Cenová nabídka projekčních prací ke změnovému listu č. 33 (revize 2) Doplnění kabelového kanálu (kolektoru)

Multifunkční sportovní a kulturní pavilon Brno
Zpracování změny ZL č. 33

Předmětem nabídky je zpracování požadované změny č. ZL č. 33 „Doplnění kanálu pro kabely u Tuzexu“ do výrobní dokumentace monolitických železobetonových konstrukcí na akci „Multifunkční sportovní a kulturní pavilon, Brno“ pro stavební objekt SO101

SCHÉMA

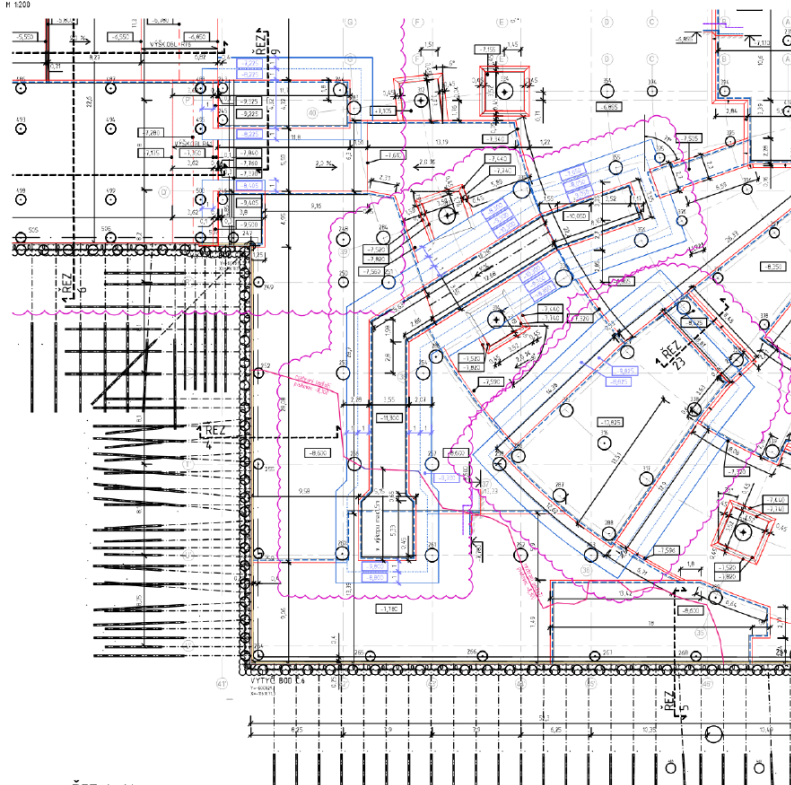
- Vložení kolektoru (kanálu) pro elektrokabely pod základovou desku v části C
